【VI-3-別添5 非常用発電装置（可搬型）の強度に関する説明書】

S2 補 VI-3-別添5 R1

【VI-3-別添 6-1 炉心支持構造物の強度計算書】

【第9-4-2-2-3-28図 原子炉建物2階 A-逃がし安全弁窒素ガス供給装置横浸水防止堰構造図】

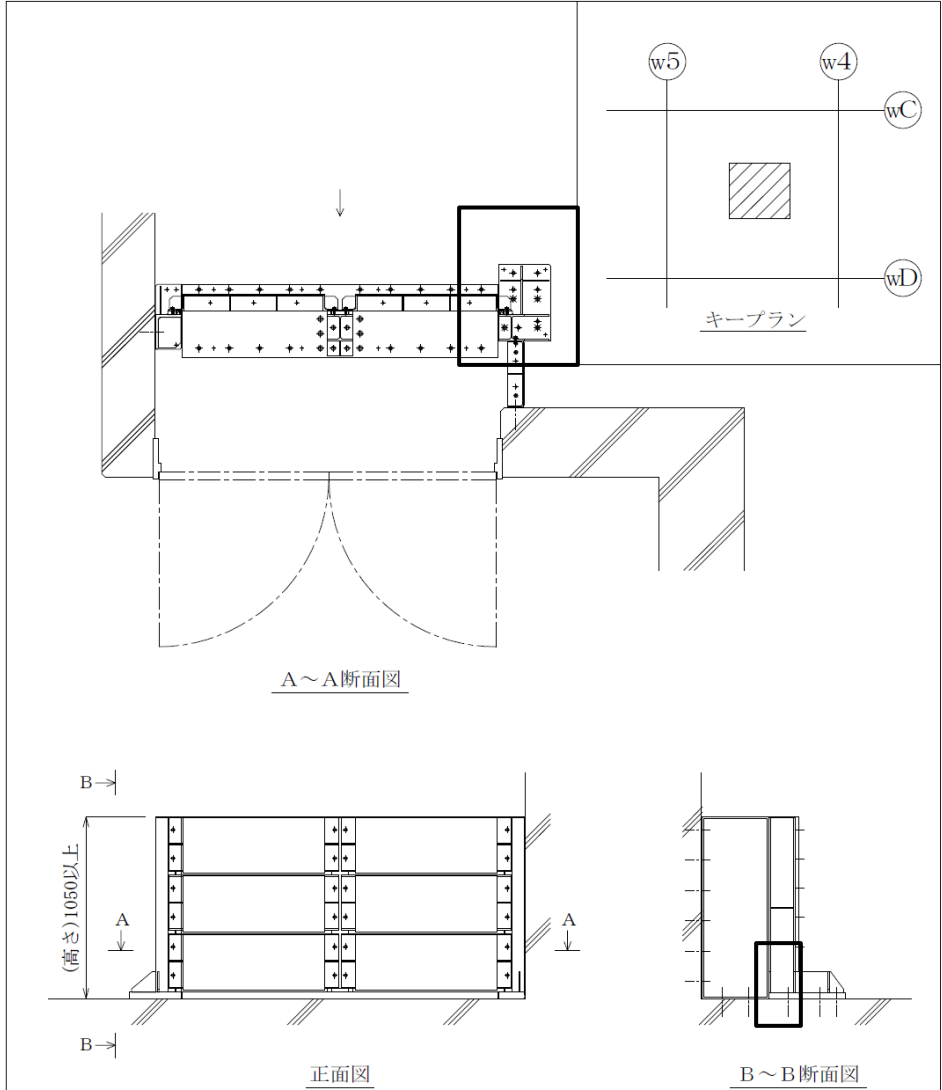
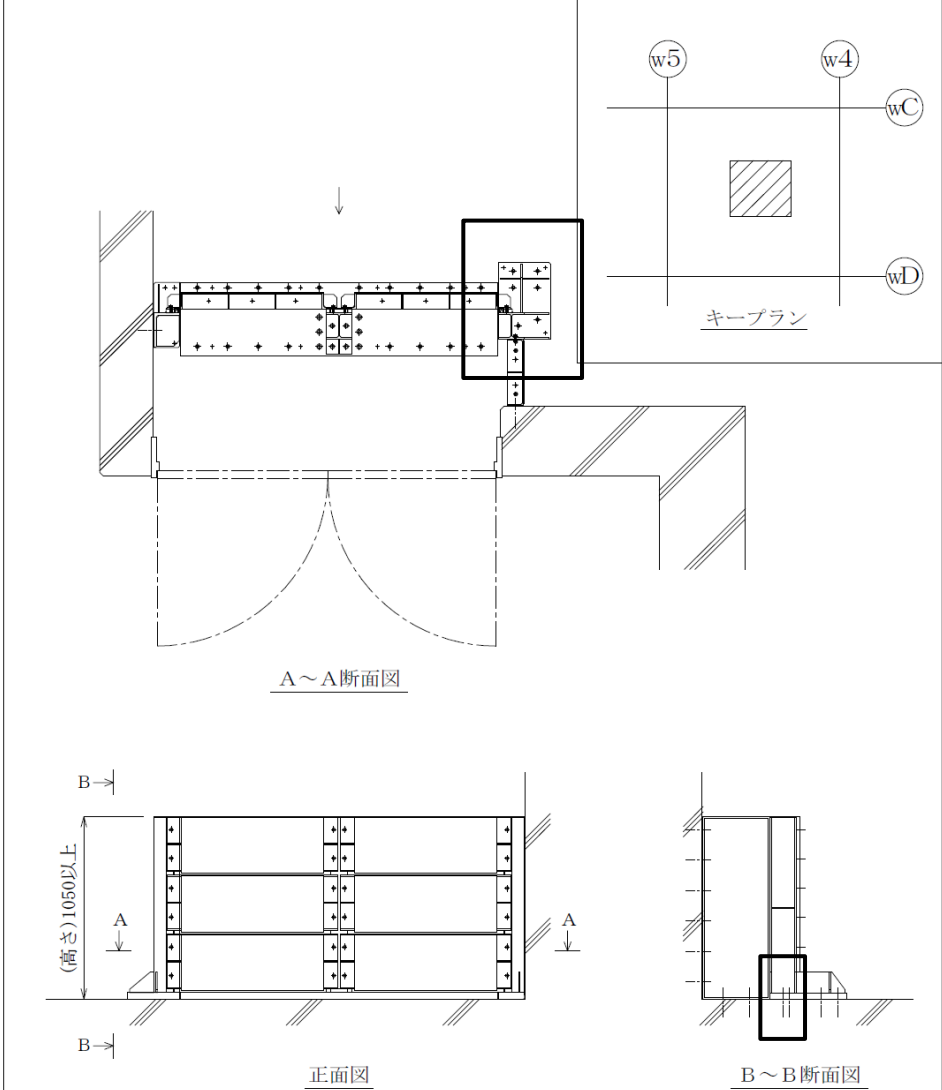
補正前	補正後	備考
<p>工事計画認可申請 第9-4-2-2-3-28図 島根原子力発電所 第2号機 名称 原子炉建物2階 A-逃がし安全弁窒素ガス供給装置横浸水防止堰構造図 中国電力株式会社 1702</p> <p>注：寸法はmmを示す。</p>	<p>工事計画認可申請 第9-4-2-2-3-28図 島根原子力発電所 第2号機 名称 原子炉建物2階 A-逃がし安全弁窒素ガス供給装置横浸水防止堰構造図 中国電力株式会社 3703</p> <p>注：寸法はmmを示す。</p>	<p>記載の適正化</p> <p>記載の適正化</p>

【第9-4-2-2-3-79図 廃棄物処理建物4階 廃棄物処理建物送風機室南側浸水防止堰（非管理区域側）構造図】

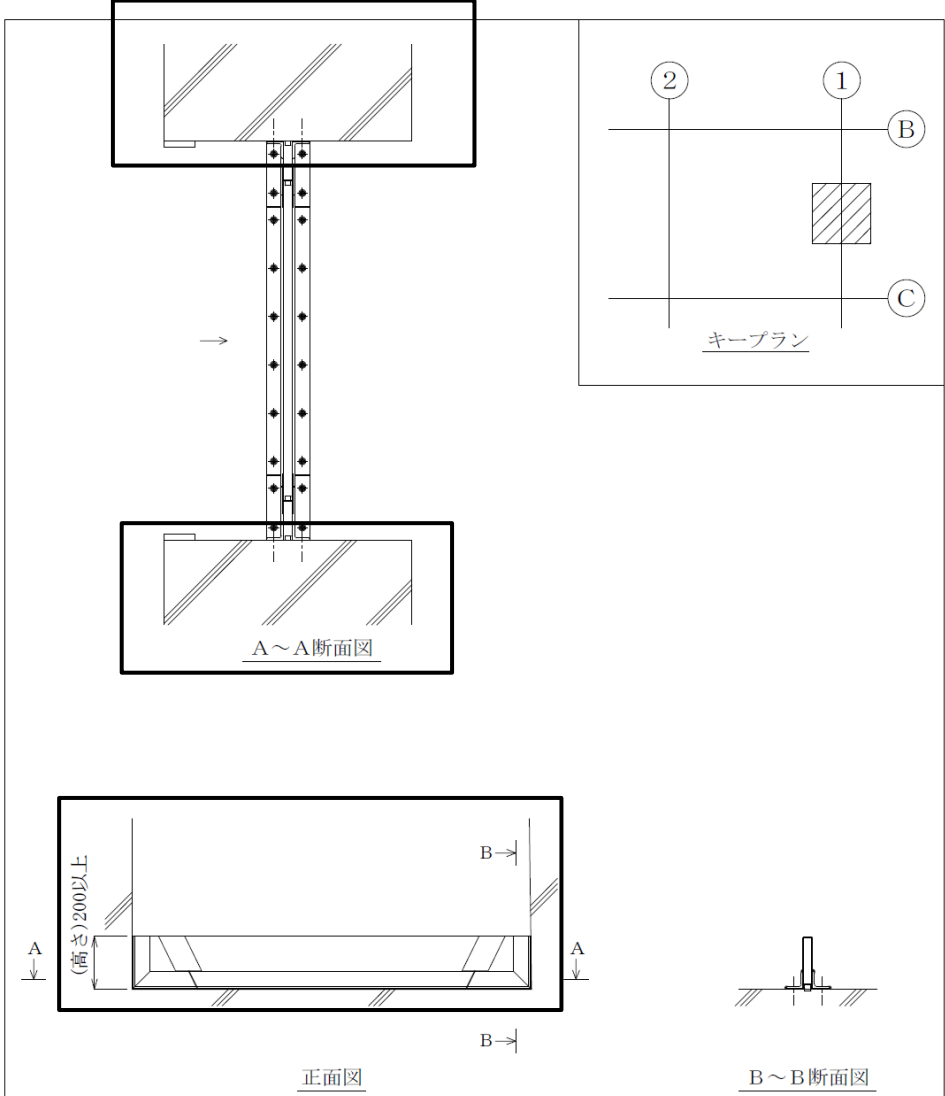
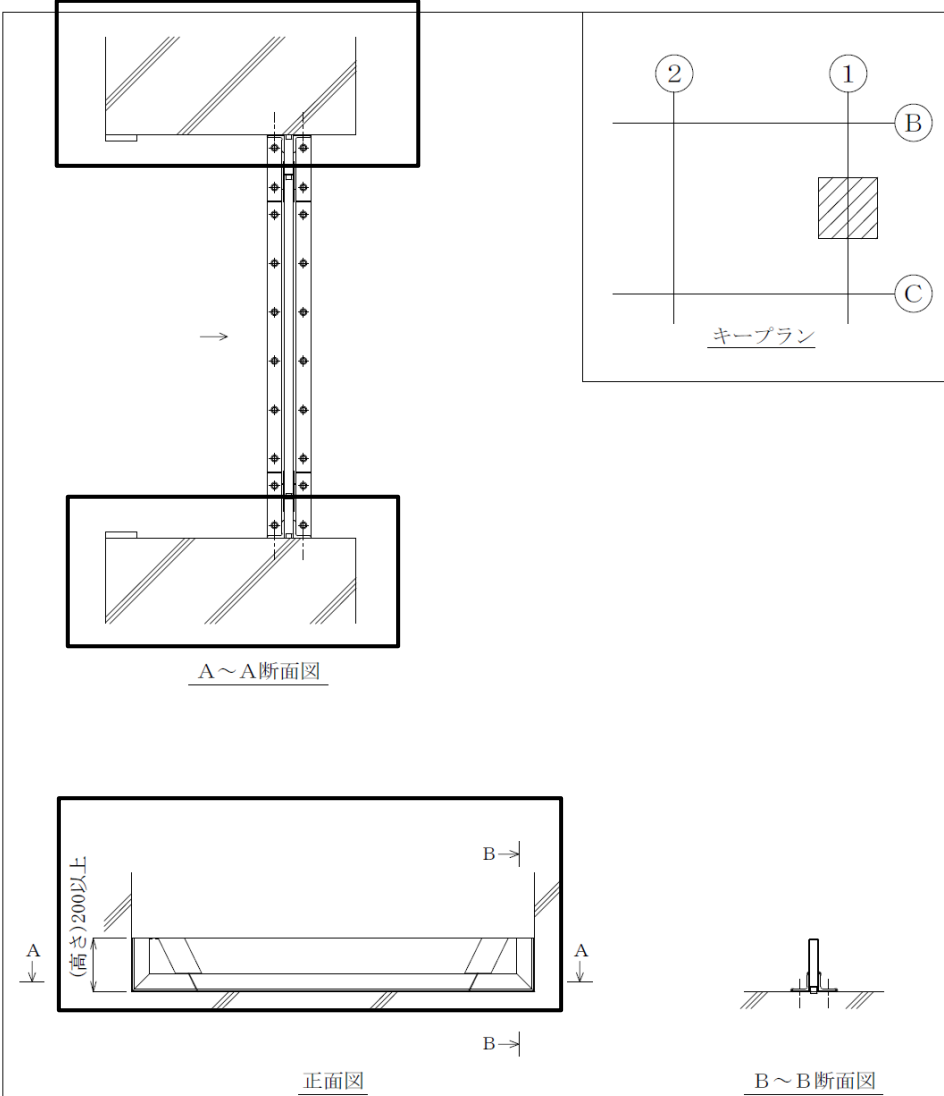
補正前	補正後	備考																				
 <p style="text-align: center;">A～A断面図</p> <p style="text-align: center;">正面図</p> <p style="text-align: center;">B～B断面図</p> <p style="text-align: center;">キープラン</p> <p>注：寸法はmmを示す。</p> <table border="1" style="width: 100%; border-collapse: collapse;"> <tr> <td style="width: 50%;">工事計画認可申請</td> <td style="width: 50%;">第9-4-2-2-3-79図</td> </tr> <tr> <td colspan="2" style="text-align: center;">島根原子力発電所 第2号機</td> </tr> <tr> <td>名称</td> <td>廃棄物処理建物4階 廃棄物処理建物送風機室南側浸水防止堰(非管理区域側)構造図</td> </tr> <tr> <td colspan="2" style="text-align: center;">中国電力株式会社</td> </tr> <tr> <td colspan="2" style="text-align: right;">1702</td> </tr> </table>	工事計画認可申請	第9-4-2-2-3-79図	島根原子力発電所 第2号機		名称	廃棄物処理建物4階 廃棄物処理建物送風機室南側浸水防止堰(非管理区域側)構造図	中国電力株式会社		1702		 <p style="text-align: center;">A～A断面図</p> <p style="text-align: center;">正面図</p> <p style="text-align: center;">B～B断面図</p> <p style="text-align: center;">キープラン</p> <p>注：寸法はmmを示す。</p> <table border="1" style="width: 100%; border-collapse: collapse;"> <tr> <td style="width: 50%;">工事計画認可申請</td> <td style="width: 50%;">第9-4-2-2-3-79図</td> </tr> <tr> <td colspan="2" style="text-align: center;">島根原子力発電所 第2号機</td> </tr> <tr> <td>名称</td> <td>廃棄物処理建物4階 廃棄物処理建物送風機室南側浸水防止堰(非管理区域側)構造図</td> </tr> <tr> <td colspan="2" style="text-align: center;">中国電力株式会社</td> </tr> <tr> <td colspan="2" style="text-align: right;">3703</td> </tr> </table>	工事計画認可申請	第9-4-2-2-3-79図	島根原子力発電所 第2号機		名称	廃棄物処理建物4階 廃棄物処理建物送風機室南側浸水防止堰(非管理区域側)構造図	中国電力株式会社		3703		<p style="text-align: center;">記載の適正化</p> <p style="text-align: center;">記載の適正化</p>
